## 1. VERÐLAUN

Tillaga númer 10 – auðkenni 55832

AFSTÖÐUMYND

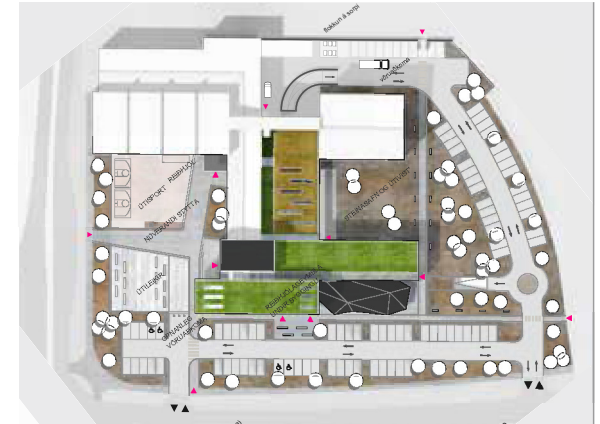
Hrífandi og hnitmiðuð tillaga sem vinnur einstaklega vel með áherslur skólans svo úr verður heildstæð og spennandi skólabygging. Höfundar hafa náð því markmiði að hanna byggingu sem fellur vel að framsæknu skólastarfi, samhliða því að gera hana að góðum granna í hverfinu.

Viðbyggingin er í grunninn byggð á einföldum, uppbrotnum formum þannig að hún samræmist „skala“ núverandi skólabyggingar. Virðing er borin fyrir því sem fyrir er og sem dæmi er þetta er sú tillaga sem breytir hvað minnst útliti núverandi stjórnunarálmu. Gott samspil er á milli núverandi bygginga og viðbyggingar og skírskotar hún að hluta til núverandi húsa bæði í formum og efnisvali. Viðbyggingin hefur þó sín sérkenni m.a. sólskerma úr lerkivið og frjálsglega formað bókasafn. Efnisval er mjög fallegt og mynda hvítir steiptir fletir ásamt lerki og grasþökum aðlaðandi umgjörð. Notkun viðar á svölum, í aðalanddyri sem og utanhúss, gefur húsinu hlýlegt yfirbragð. Við nánari útfærslu á lerkihjúp þarf að huga vel að sýn út úr íverurýmum.

Grunnmyndir viðbyggingarinnar eru einfaldar, skýrar og vandvirknislega unnar. Miðlægur salur og breiður gangur í núverandi stjórnunarálmu tengja viðbyggingu við eldri byggingar. Staðsetning steinasafns skólans í mjóum innigarði, á milli salar og gangs, er mjög frumleg lausn sem gerir áherslu skólans á náttúruvísindi hátt undir höfði.

Nýtt og reisulegt aðalanddyri tengir vel saman allar hæðir nýbyggingar og verður til þess að aðalinngangur verður áberandi kennileiti sem býður menn velkomna í skólann. Þaðan eru góð sjónræn tengsl á milli hæða sem gefa rýminu aukin vægi. Inn af aðalanddyri er skáli sem tengist fjölnotasal og bókasafni. Galli er þó hversu lokaður salurinn er frá skálanum og nauðsynlegt að opna þar betur á milli. Auk þess er skálinn fullstór og æskilegt að nýta það svæði betur.

Óreglulegt form bókasafnsins myndar áhugavert mótvægi við annars beinar línur skólahússins. Höfundar sækja form þess í nafn safnsins „viskusteinn“ og er því ætlað að undirstrika mikilvægi bóka- og upplýsingamiðstöðvar skólans. Staðsetning safnsins er ágæt fyrir kennslustofur nýbyggingar en nokkuð afskekkt fyrir stofur í eldri byggingum. Kostur væri ef safnið yrði dregið betur inn í skálann sem þá um leið minnkar og þar með vægi þessa hliðarinngangs. Við slíka hliðrun minnkar einnig útsvæðið framan við skálann en stærð þess og staðsetning, undir útkragandi efri hæðum, virkar ósannfærandi.

Kennslurými eru sérstaklega vel skipulögð. Þó þarf að opna hópinnurými meira en grunnmyndir sýna. Þá má einnig draga í efa staðsetningu stakrar kennslustofu og vinnuherbergis kennara við hlið aðalinngangs. Á það skal bent að dyr að kennslustofum eiga að opnast út. Þá væri það kostur ef tenging við þrústein á 1. og 2. hæð yrði rýmkuð. Flæði um byggingarnar er mjög gott og höfundar hafa leyst vel mismunandi hæðarkóta á milli bygginga.

Byggingin virðist fara örlítið út fyrir byggingarreit í grunnplani til suðvesturs og innkeyrslu á lóð er breytt frá gildandi deiliskipulagi.

Lóð skólans er falleg og frumlega skipulögð. Hún kemur til með að þjóna jafnt nemendum sem íbúum hverfisins. Útfærsla á mögulegum bílakjallara er vel leyst.

Framsetning tillögunnar er falleg, einföld og skýr, en útlit og snið eru þó helst til dökk.
